TEAC	技术联络书	NO: DTS- 4396	
		有关文件:	机种:
		X-3106	DR-44WL
		发行日: 19.10.18

DR-44WL MIC线材绕线方法变更的联络

1, 因为DR-44WL 噪音对策, MIC线材绕线方法的变更。

(变更理由)

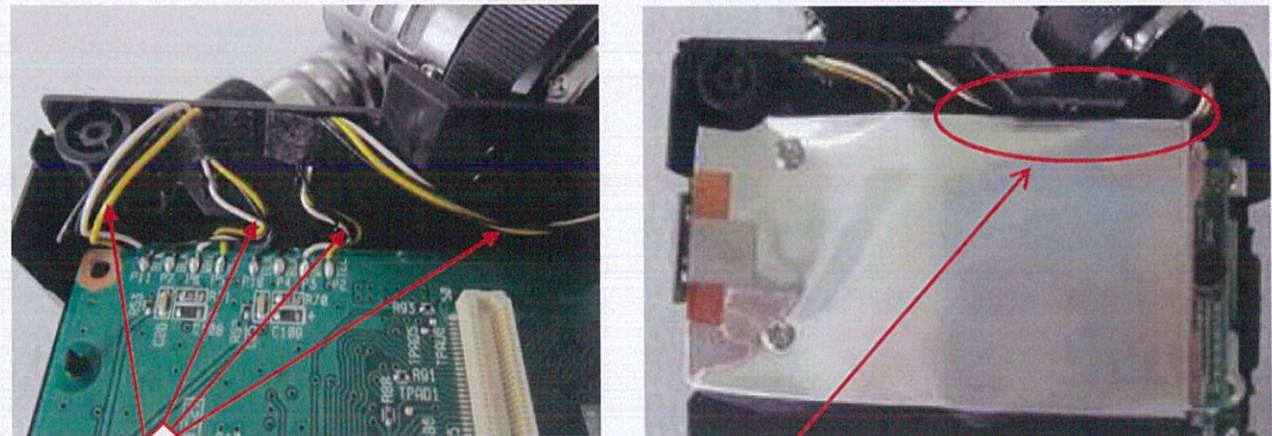
市场上产品发生MIC输入发生噪音现象, 以前也有少数这样的报告, 继续实施调查。

现在判定通过变更MIC, 可以改善症状。

以后, 预定实施变更MIC, 变更后MIC也有可能发生噪音现象, 所以也变更MIC线材的绕线方法对策。

(现状的理线处理)

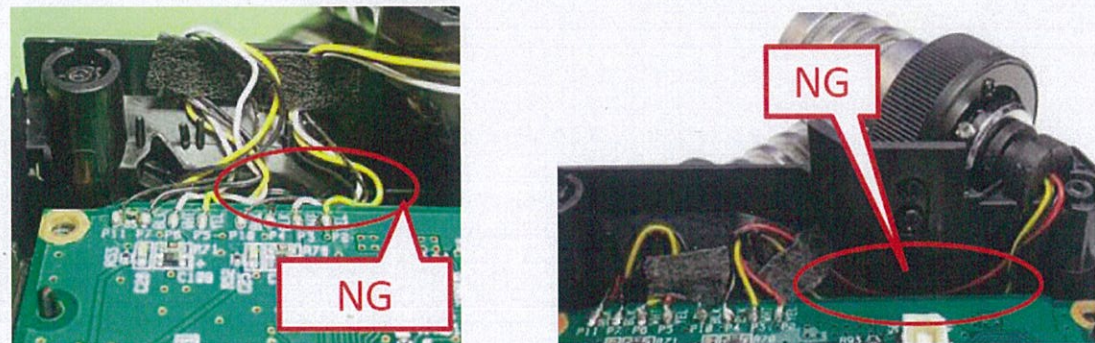
现行的绕线没有明确规定, 只是指示MIC线材不要妨碍SD卡基板组立到主板上。

多余的MIC线材和主基板有接触或者整理到SD卡基板的内测 (LCD一侧), 这样就会发生噪音。

或者是主机组立后, 把MIC线材整理到主板与MIC之间的里面, 而发生噪音。

(杂音对策)

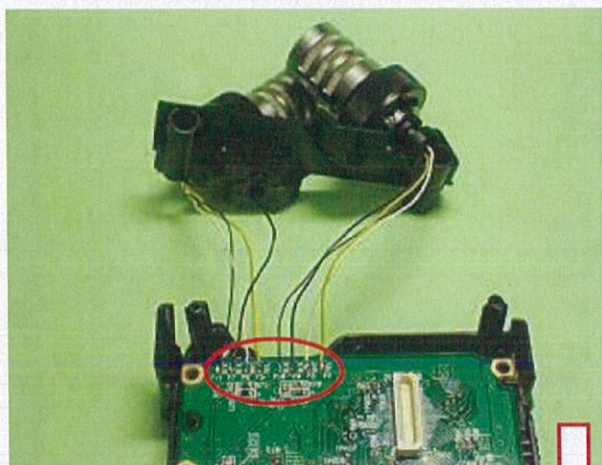
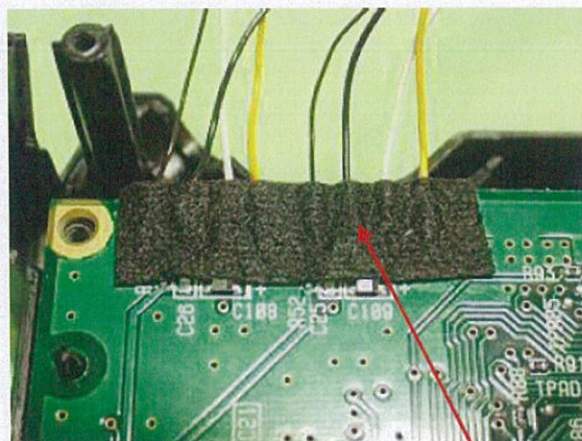
- (1), MIC布线 (理线) 尽量远离PCB基板
- (2), MIC布线 (理线) 不能整理到SD卡的铝箔内侧 (LCD一侧)
- (3), MIC布线不能整理到主板与MIC的里面;

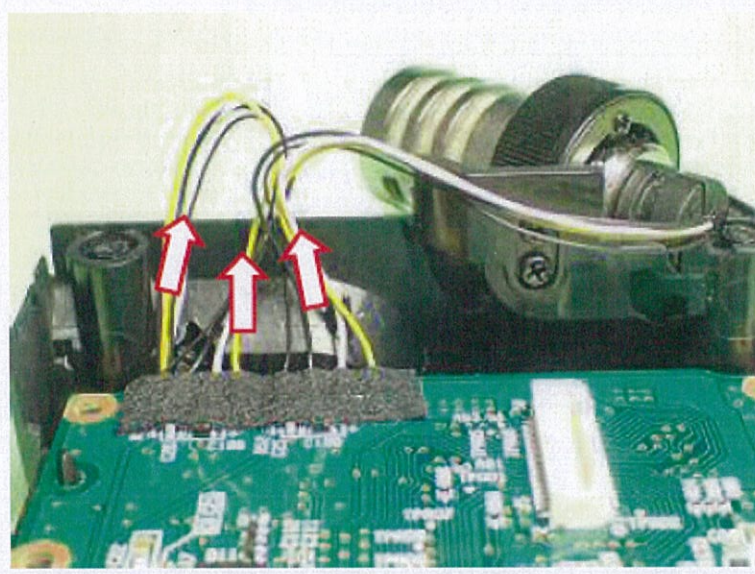
- 1), 焊接MIC线材 (,MIC SUB的SHEET 贴付不要)

- 2), 将焊接的MIC线头, 用布织布1PCS贴紧到基板上。

布织布不可以碰到铜箔

SHEETがPADIに
掛からないこと

前端与基板平齐

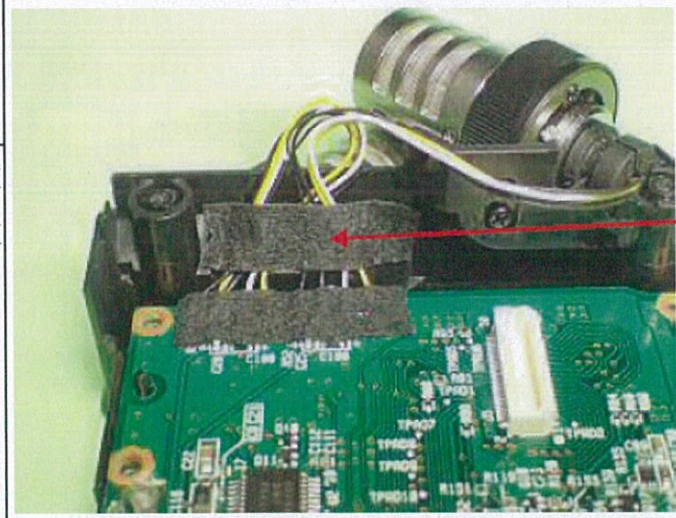
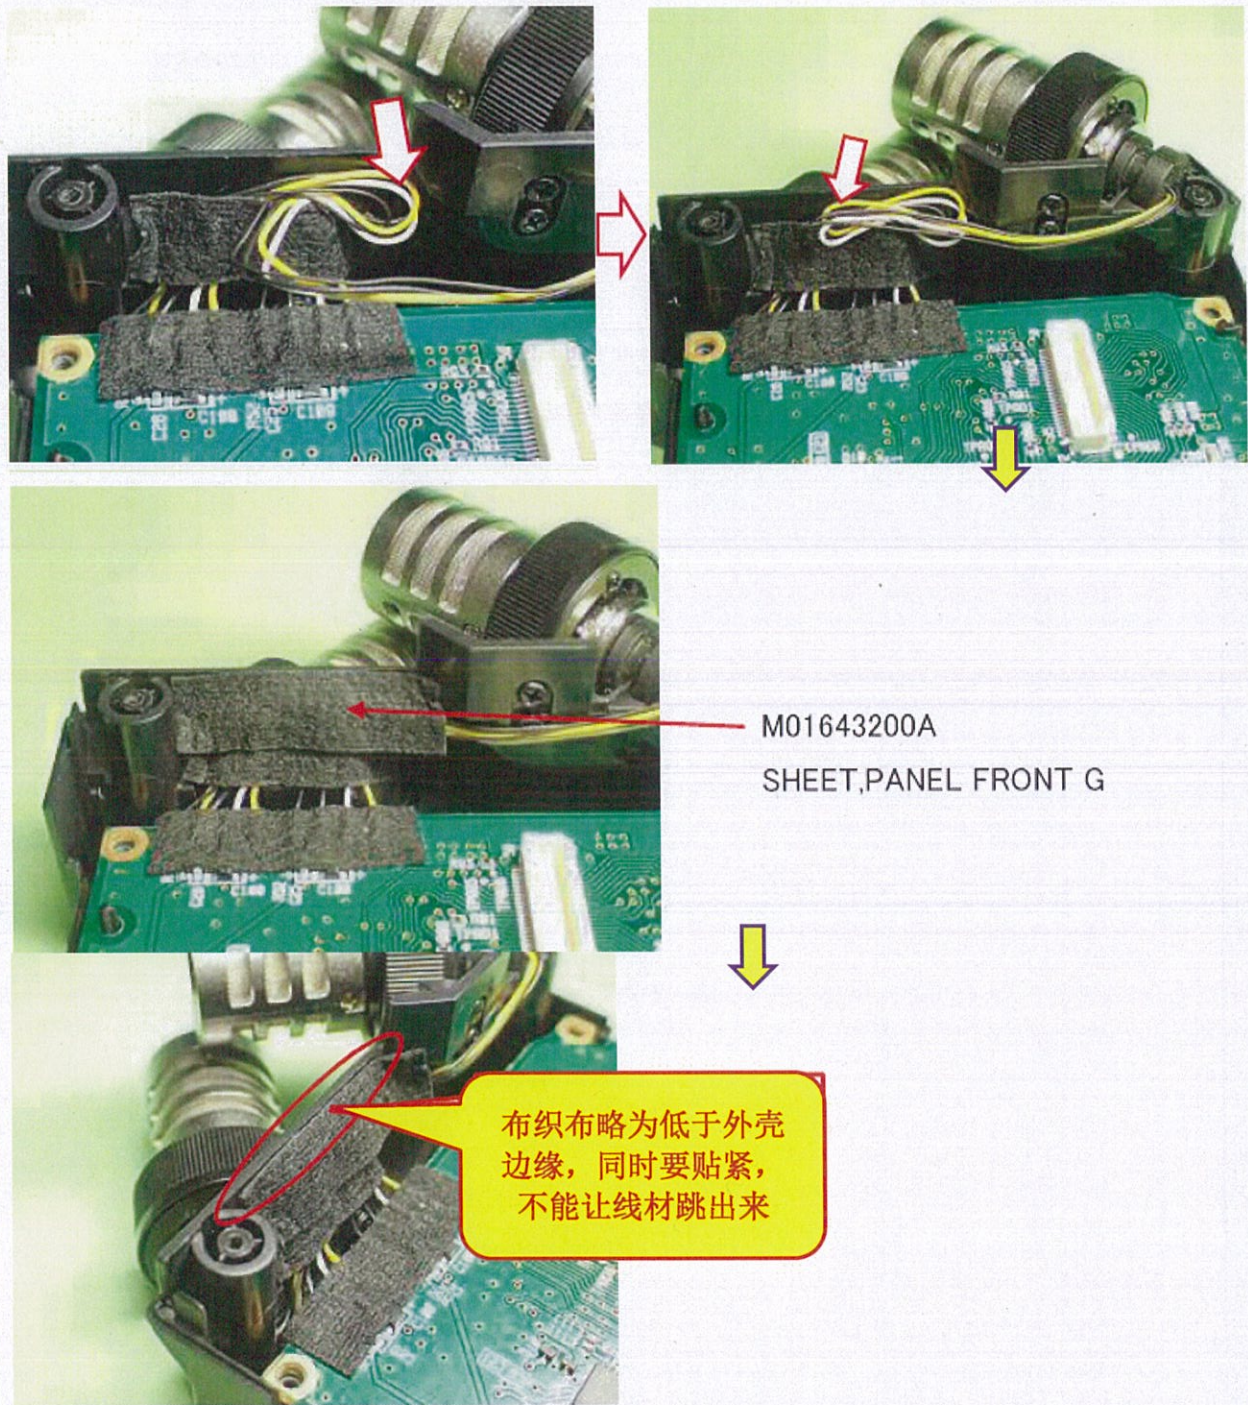
3) 组立MIC组件, 如图将线材向上略微拉紧 (注意不能拉断焊线)

4) 用布织布1PCS 将MIC线材固定到框体内侧的顶部

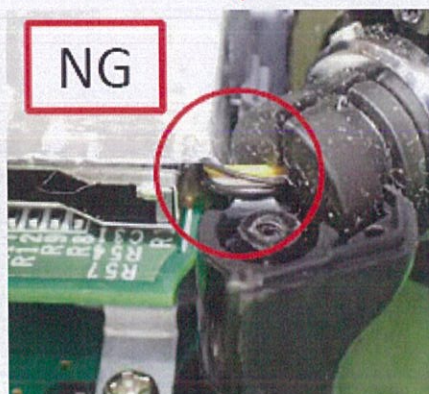
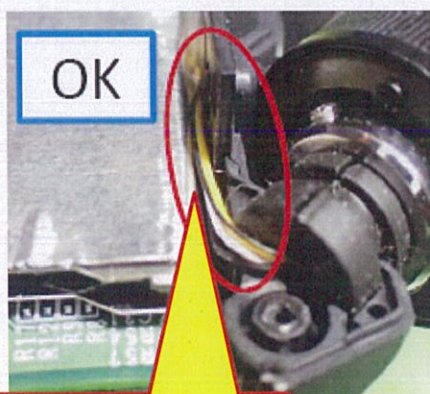
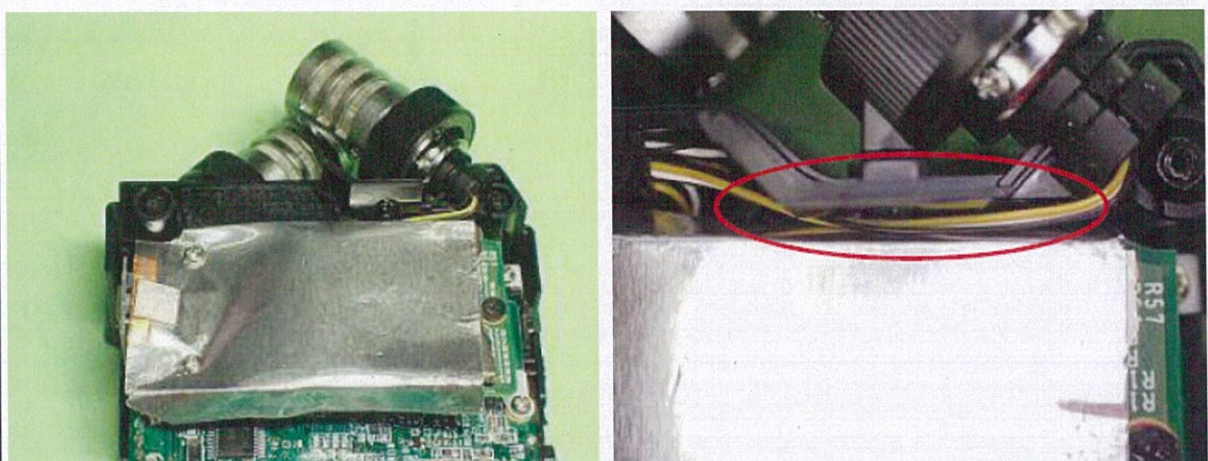
5) 折叠MIC线，如下图用布织布1PCS，将线材贴付固定到壳体内侧的顶部
